Presentazione di osservazioni relative alla procedura di:

Valutazione di Impatto Ambientale (VIA) – art.24 co.3 D.Lgs.152/2006 e s.m.i.

Codice procedura (ID_VIP/ID_MATTM): 12691

progetto di un impianto eolico denominato "Pitigliano" ubicato nei comuni di Pitigliano (GR) e Sorano (GR) costituito da 20 (venti) aerogeneratori di potenza nominale di 7 MW per un totale di 140,0 MW con relative opere connesse ed infrastrutture indispensabili"

Immagine 3. Cumulo di una parte di impianti eolici, fotovoltaici e geotermici industriali in progettazione ed esistenti intorno all’eolico industriale “Pitigliano”.

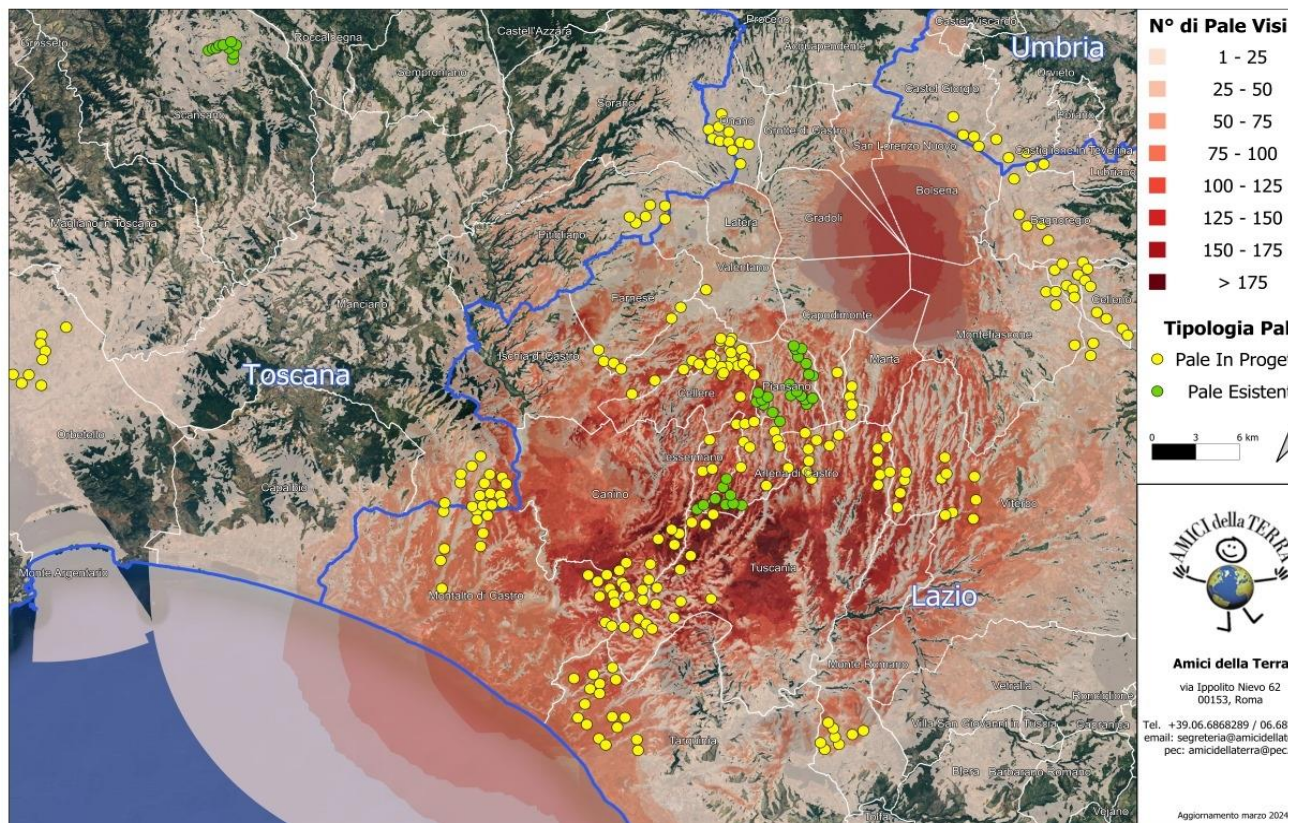
Beni Culturali “*Ambito paesaggistico, geologico e geomorfologico dell’orlo della caldera di Latera ...*” Non vengono nemmeno citati gli impianti eolici in progetto al MASE, il “Rempillo” (6 aerogeneratori) e un altro in verifica amministrativa di 14 aerogeneratori e 72, 6 MW. Ad oggi nei territori di Pitigliano, Sorano e in quello limitrofo potenzialmente potrebbero essere insediati 40 aerogeneratori alti 200 metri e larghi 170. Ma la proponente non cita neanche altri impianti che creerebbero il cumulo e quindi maggiore impatto. Infatti, sul territorio della “Città del Tufo” (Sorano e Pitigliano) impatterebbero anche l’impianto eolico “Montarzo” di Onano con 13 aerogeneratori con le dimensioni ricordate, l’altro eolico industriale nel territorio di Valentano con sette aerogeneratori (stesse dimensioni), gli impianti di Farnese con un minieolico di 3 Torri alte 60 metri già installate in località Poggio del Crognolo e l’impianto eolico industriale “Vallerosa” (7 aerogeneratori alti 200 metri e larghi 158 metri) in procedura VIA presso la Regione Lazio. Inoltre, altri impianti del minieolico già presenti a Valentano, Cellere e Piansano e due progetti eolici industriali con le stesse dimensioni (200 m x 170 m) nel Comune di Ischia di Castro. La valutazione del cumulo non prende neanche in considerazione gli impianti industriali di fotovoltaico e agrivoltaico in progetto a Farnese, Valentano, Ischia di Castro, Cellere. L’impianto geotermico in procedura Via al MASE, progettato nella Caldera di Latera. Quindi è stata effettuata una valutazione del potenziale impatto cumulativo non veritiera a dispetto di quanto affermato dalla proponente che sostiene di aver preso in considerazione uno spazio di 10 km intorno al suo impianto per gli impatti che si creerebbero.

Nella Parte IV delle Linee guida citate al punto 16.1, nello stabilire i requisiti per la valutazione positiva dei progetti nel procedimento di VIA si parla di individuazione delle aree idonee per l’insediamento degli impianti tenendo conto di aree degradate da attività antropiche pregresse o in atto (brownfield) tra cui siti industriali, cave, discariche, siti contaminati. Stessa raccomandazione viene ribadita anche nell’art.20 del D.Lgs n. 199/2021. Ma appare inascoltata dalla proponente. Infatti, insiste molto nel dire che il suo impianto industriale è compatibile con il territorio nonostante le numerose incompatibilità paesaggistiche, culturali, economiche e naturalistiche che esso incontra.

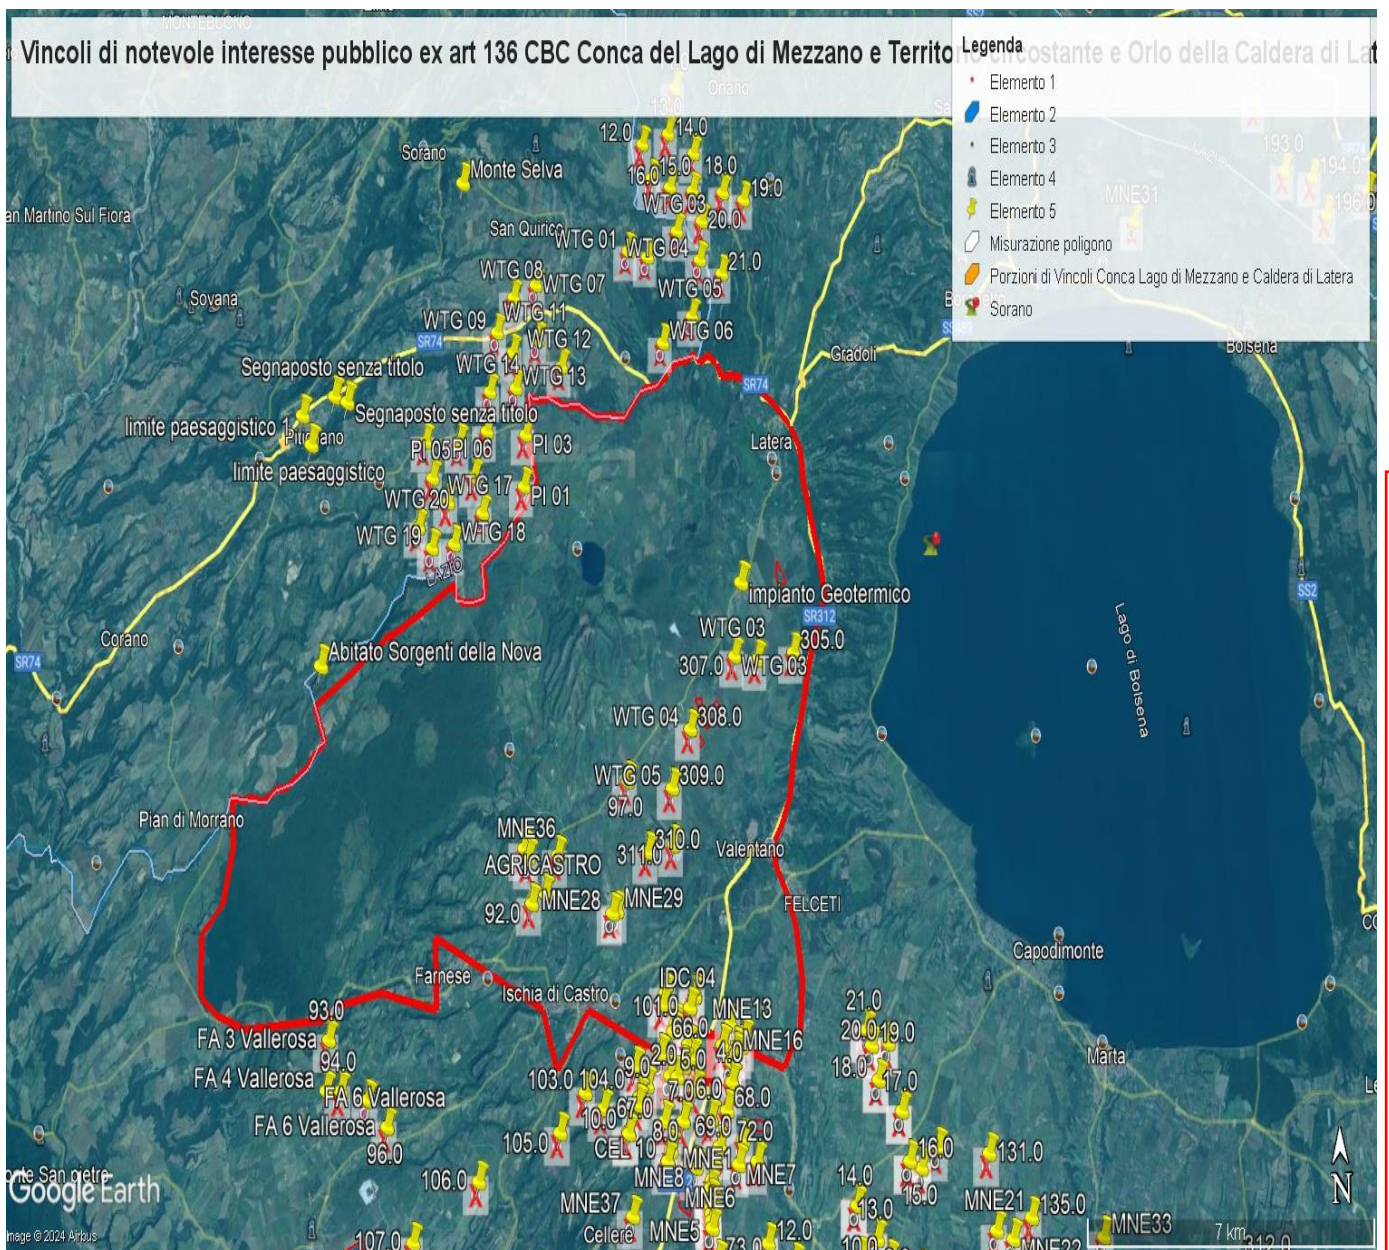
e schiantandosi cadrebbe direttamente sulla strada regionale e un'altra la WGT 09 a 235 metri dalla stessa facilmente raggiungibile dai pezzi creati in un eventuale schianto e anche la WGT 08 a 310 metri sempre in zona di relativo pericolo. Le pale WGT 10, 12 e 13 si trovano invece a 60 – 70 metri da una strada sterrata che collega abitazioni e strutture agricole mentre la WGT 14 a poco più di 200 metri. La pala WTG 16 si trova a 320 metri dalla Strada Provinciale Pantano ed a soli 100 da una strada sterrata che collega abitazioni e strutture agricole. La WTG 20 si trova a soli 160 metri da una strada sterrata che collega due Agriturismi. Anche queste costituisce un pericolo per l'incolumità delle persone e degli animali in caso di schianto o di rottura di parti dell'aerogeneratore. E' noto che possono verificarsi rotture della lama in rotazione o di pezzi della stessa e a volte anche crolli dell'intero aerogeneratore o spezzamento (meglio *rottura*) della torre a causa di incendi o eventi atmosferici estremi sempre più frequenti anche nei nostri territori. Uno dei principali eventi che comporta la rottura della lama è rappresentato dalla fulminazione atmosferica anche se le lame sono idoneamente protette contro questi fenomeni mediante ricettori metallici disposti alle estremità delle lame ed idoneamente collegati a terra. Nel caso di rottura accidentale di un elemento rotante a seguito di distacco, attraverso le leggi della balistica classica è possibile determinare le probabili traiettorie dell'elemento. Infatti, nota la velocità di rotazione e le caratteristiche geometriche, si può procedere all'applicazione delle leggi della fisica per giungere ad una stima esatta delle traiettorie. Purtroppo, la stima è chiaramente semplificata vista la complessità del problema e le molte variabili che entrano nel calcolo, soprattutto per ciò che riguarda le azioni aerodinamiche di portanza, resistenza e momento aerodinamico di difficile definizione soprattutto in caso di frammenti irregolari e di geometrie incognite. In letteratura esistono degli studi condotti relativamente a questa specifica tematica. Uno dei riferimenti è rappresentato dallo studio condotto dalla società Vestas Wind System: "Vestas V80 – Blade Trow calculation under normal operationing

conditions (2001)”. Detto studio riporta la stima della traiettoria di una pala eolica in condizioni di normale funzionamento sia per la pala intera che per eventuali frammenti. Lo studio ipotizza che, in assenza di forze aerodinamiche, la massima gittata si ottiene quando la pala si distacca dal rotore con un angolo di 135° azimut, considerando quale unica forza inerziale quella di gravità con approccio quindi conservativo e a vantaggio di sicurezza. Viene quindi calcolato il tempo di volo considerando la velocità verticale iniziale applicata al centro di gravità. Nota la durata di volo e conoscendo le componenti orizzontali e verticali della velocità è possibile definire la traiettoria dell'elemento distaccatosi. Le conclusioni dello studio analitico del fenomeno, **basato su grossolane approssimazioni anche dichiarate**, ha dimostrato che è opportuno evitare la presenza di ricettori sensibili al probabile distacco di organi rotanti nella circonferenza di raggio 85 m dall'asse dell'aerogeneratore. A pag 7 del Documento prodotto dalla proponente “ Relazione gittata” a pag 7 si afferma *“Nella definizione del Layout del Parco di Pitigliano-Sorano in un intorno di ampiezza pari a 212,04 m che rappresenta il valore di gittata reale stimato non ricade nessun punto sensibile”*. Questo valore della gittata massima oltre a non essere assolutamente condivisibile e non realistico in quanto addirittura di poco superiore all'altezza della pala non è neanche veritiero perché abbiamo visto che la S.R 174 maremmana sarebbe interessata dal crollo della pala WGT 07 e altre strade provinciali e secondarie sarebbero interessate dalla vicinanza di altri aerogeneratori sopra meglio individuati.

Infatti, il fenomeno della gittata massima è molto più complesso da stimare analiticamente, per questo si rimanda all'esperienza dei costruttori più esperti i quali indicano detto fenomeno come molto raro con una variabilità di ritrovamenti dei frammenti a distanze molto varie, in relazione ai numerosi fattori che possono condizionare l'evento, l'orografia, la velocità del vento, la direzione, le azioni aerodinamiche di portanza che potrebbero spingere a centinaia di metri frammenti di elementi rotanti, come purtroppo avvenuto già in

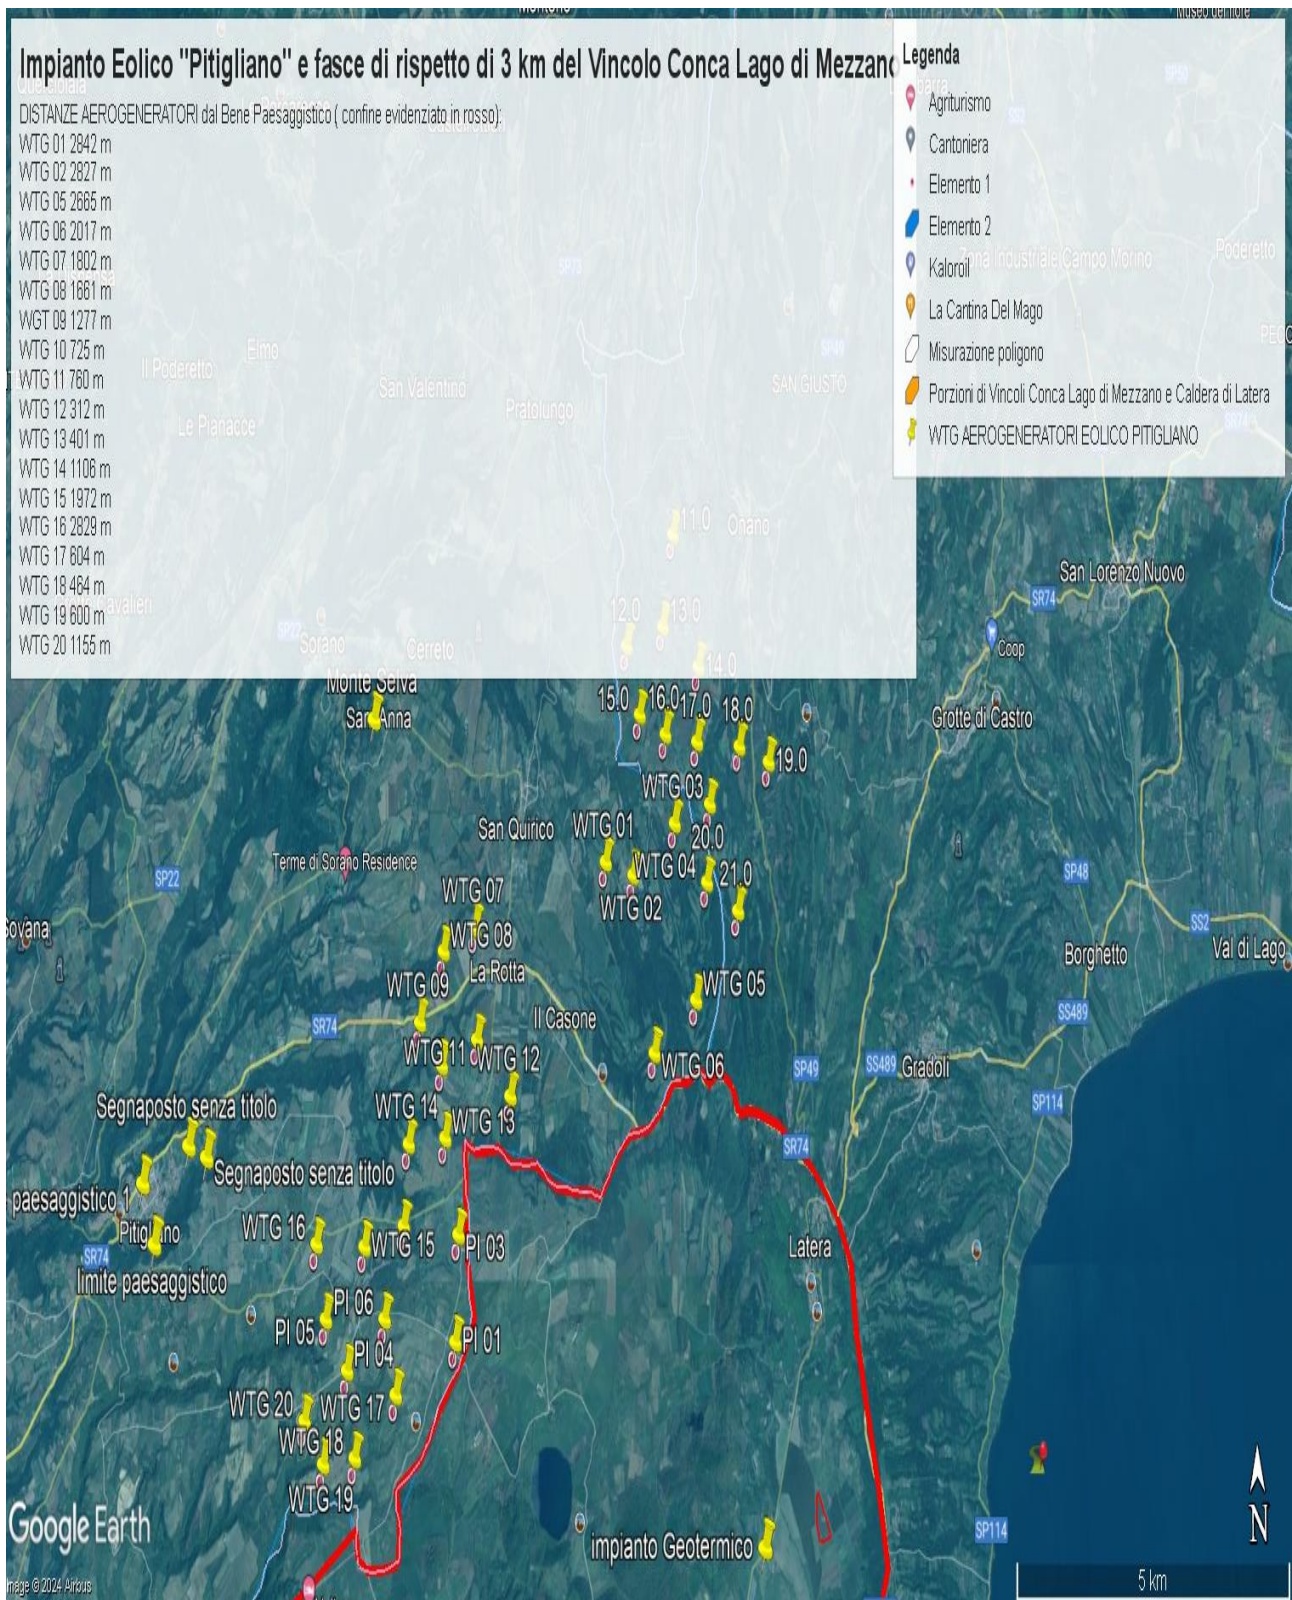
Come è illustrato nell'immagine si ribadisce che l'impianto industriale "Pitigliano" ricade completamente all'interno delle fasce di rispetto dei due vincoli di notevole

interesse pubblico e lambisce quelle di un terzo vincolo e quindi come affermato dal Consiglio di Stato nelle sentenze citate, l'impianto è insediato in area non idonea ai sensi dell'art. 20 comma 8 lettera c quater del D.Lgs. n. 199/2021 e ss.mm.ii al contrario di quanto sostiene la proponente.

IMMAGINE n. 2 Impianto eolico industriale “Pitigliano” e distanze aerogeneratori dai Vincoli della Conca del Lago di Mezzano...

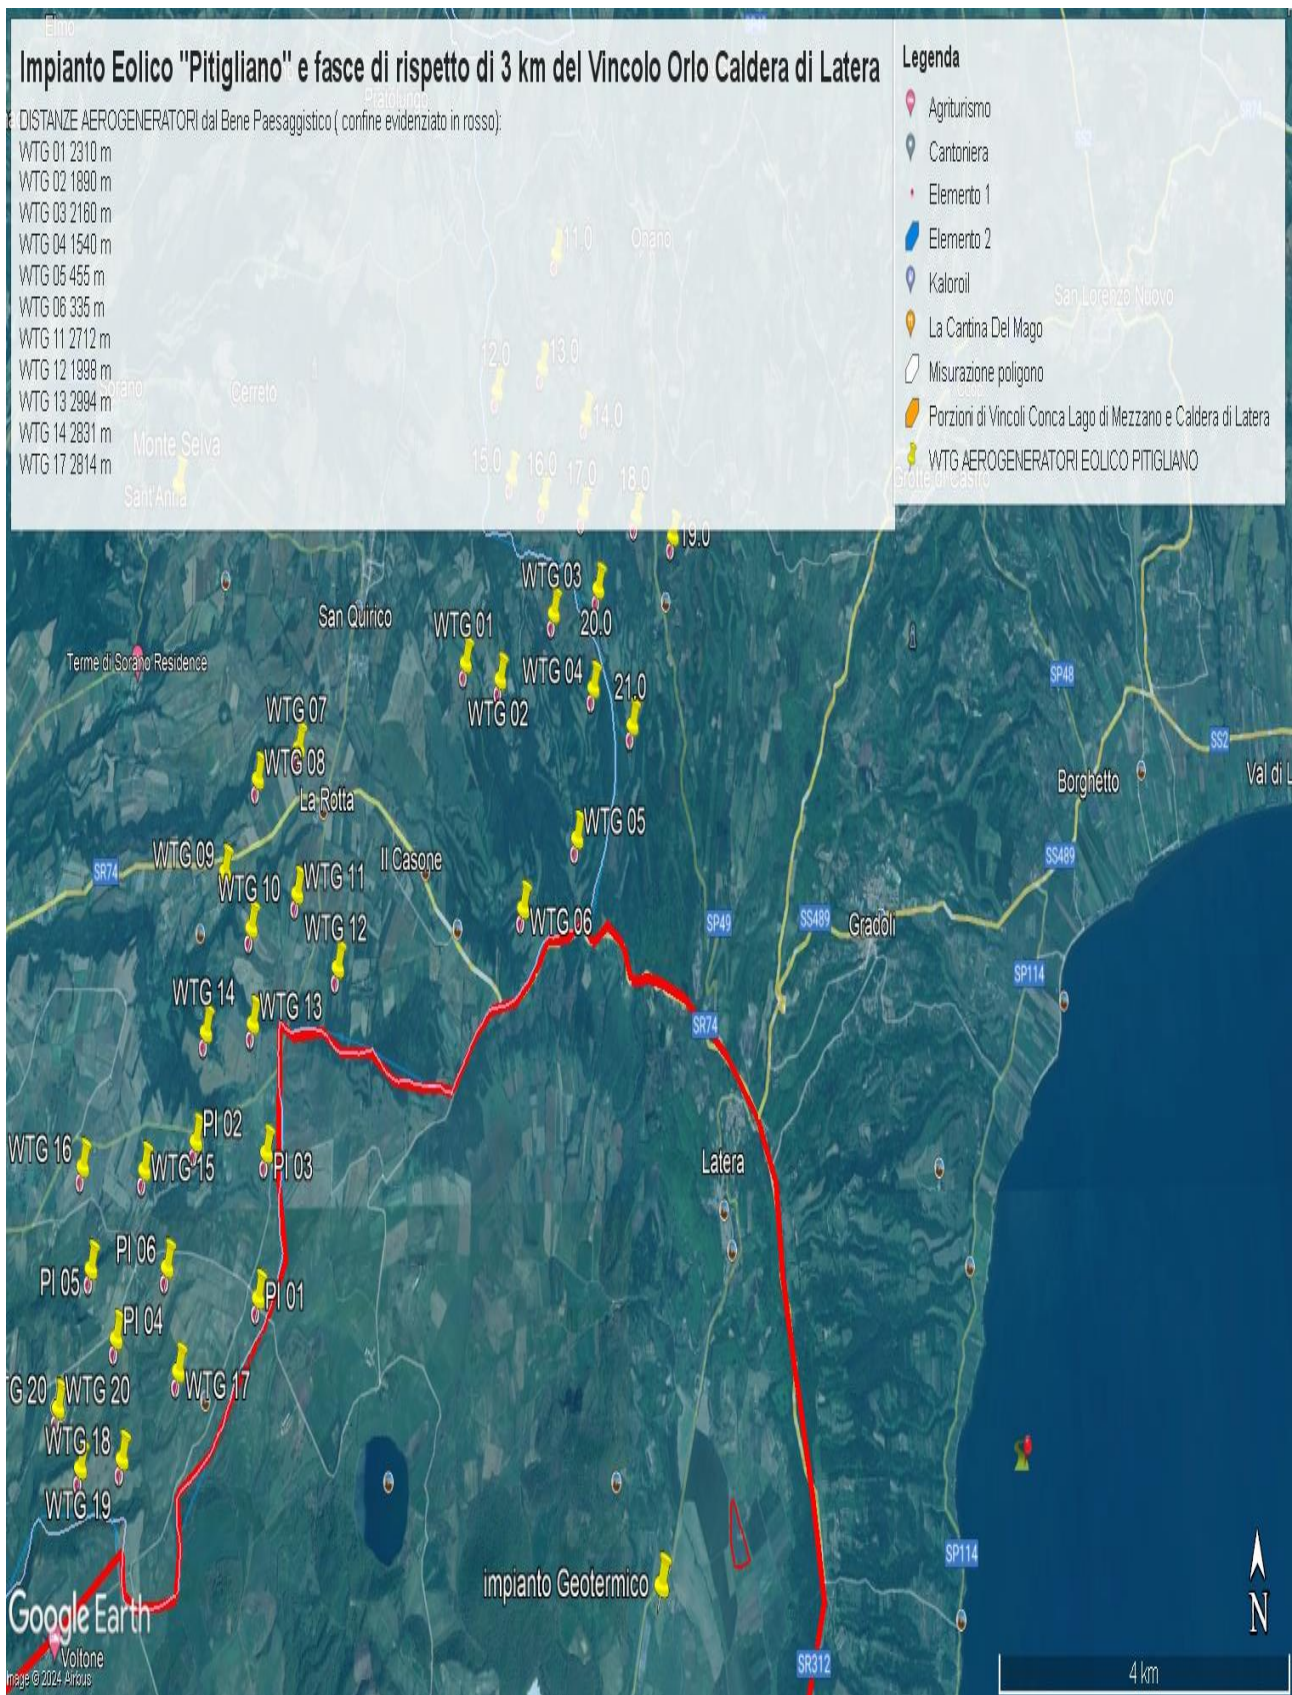
Al contrario si evidenzia che l'impianto eolico industriale citato non solo ricadrebbe con tutti e 20 gli aerogeneratori all'interno delle fasce di rispetto di 3 km di due vincoli paesaggistici di notevole interesse pubblico esistenti nella Regione Lazio e con una parte di essi nel vincolo paesaggistico del Centro abitato di Sorano (GR) quindi in aree non idonee all'installazione di impianti di energia rinnovabile. Addirittura, alcuni aerogeneratori sarebbero ubicati a poche centinaia di metri dai perimetri dei due vincoli paesaggistici laziali ex art 136 del CBC.
